福島第一原子力発電所 特定原子力施設に係る実施計画変更比較表（第Ⅱ章 2.5 汚染水処理設備等）

変更前	変更後	変更理由
2.5 汚染水処理設備等 (中略)	2.5 汚染水処理設備等 (中略)	
2.5.2 基本仕様 2.5.2.1 主要仕様 2.5.2.1.1 汚染水処理設備、貯留設備（タンク等）及び関連設備（移送配管、移送ポンプ等） (中略)  <span style="color:red;">(現行記載なし)</span>	2.5.2 基本仕様 2.5.2.1 主要仕様 2.5.2.1.1 汚染水処理設備、貯留設備（タンク等）及び関連設備（移送配管、移送ポンプ等） (中略)  <span style="color:red;">(88) 濃縮廃液貯槽移送ポンプ（完成品）</span> <span style="color:red;">台数 1</span> <span style="color:red;">容量 24m<sup>3</sup>/h</span> <span style="color:red;">揚程 20.5m</span>  <span style="color:red;">(89) 濃度調整用 RO 濃縮水移送ポンプ（完成品）</span> <span style="color:red;">台数 1</span> <span style="color:red;">容量 24m<sup>3</sup>/h</span> <span style="color:red;">揚程 20.5m</span>	濃縮廃液移送設備設置による追記
表 2. 5-1 汚染水処理設備等の主要配管仕様（1／ <span style="color:red;">3.4</span> ） (中略)	表 2. 5-1 汚染水処理設備等の主要配管仕様（1／ <span style="color:red;">3.5</span> ） (中略)	記載の適正化
表 2. 5-1 汚染水処理設備等の主要配管仕様（2／ <span style="color:red;">3.4</span> ） (中略)	表 2. 5-1 汚染水処理設備等の主要配管仕様（2／ <span style="color:red;">3.5</span> ） (中略)

図-8 淡水化装置（逆浸透膜装置、蒸発濃縮装置）及び滞留水浄化設備の系統構成図（1/2）

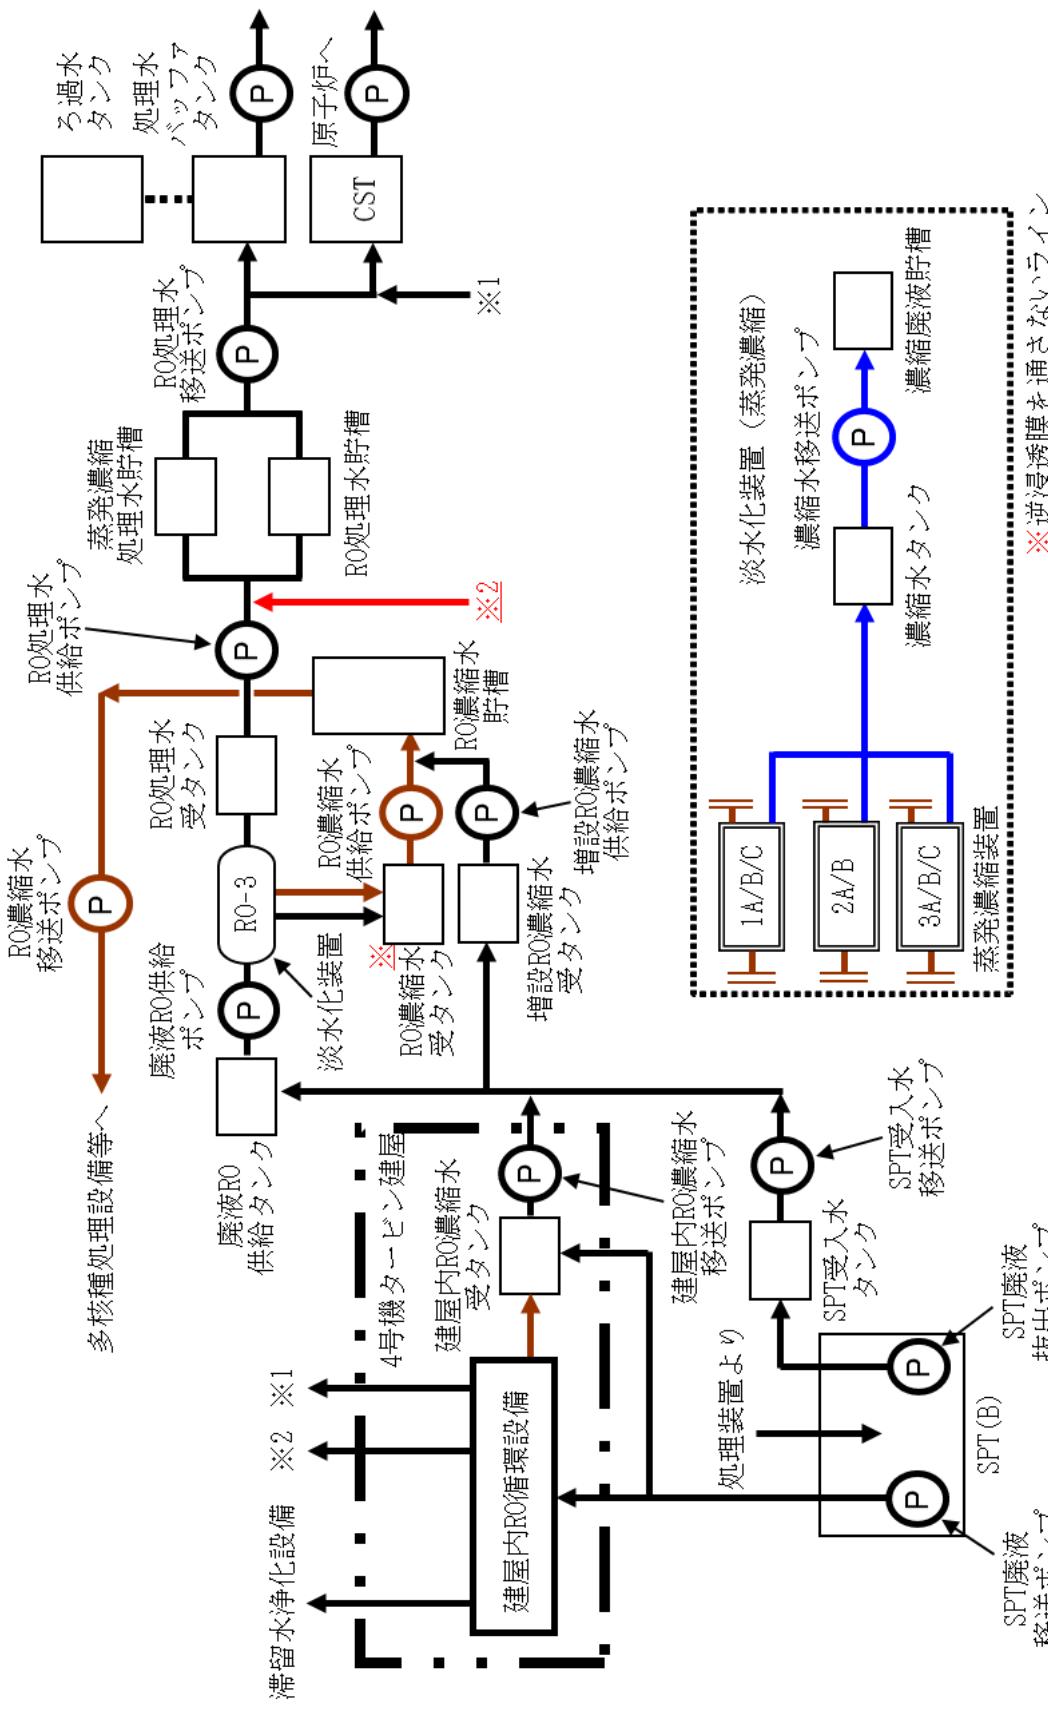
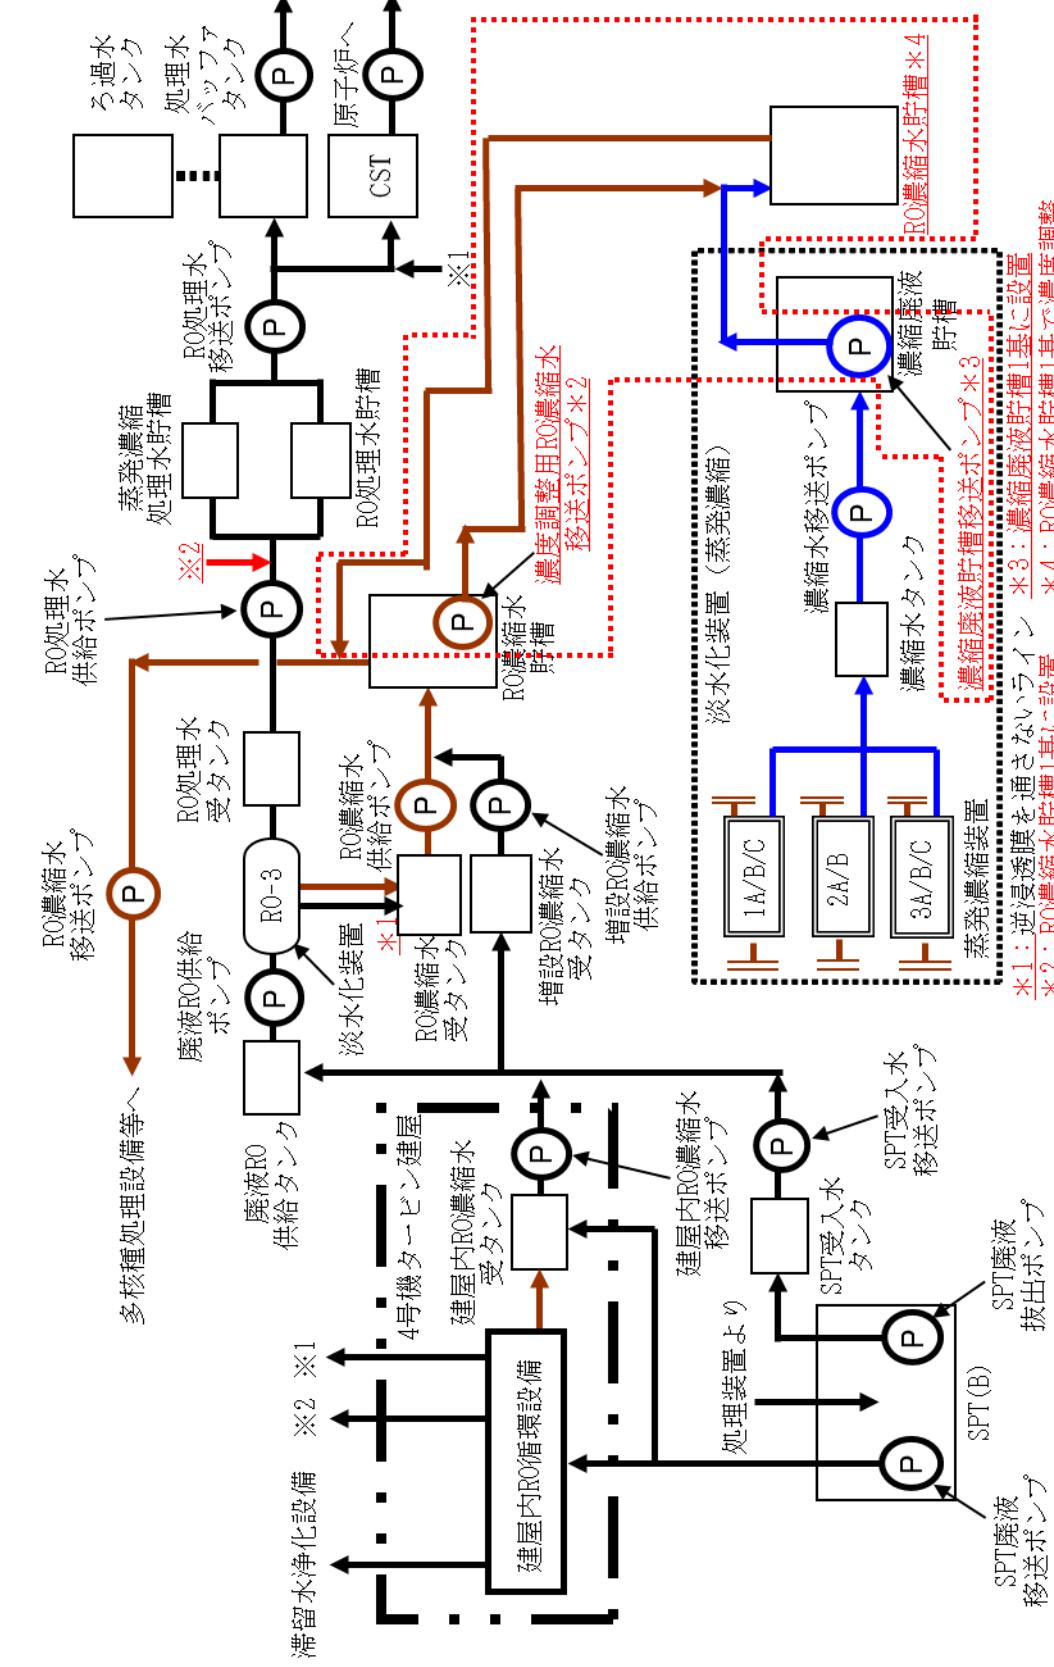
濃縮廃液移送設備設置による追記及び記載の適正化
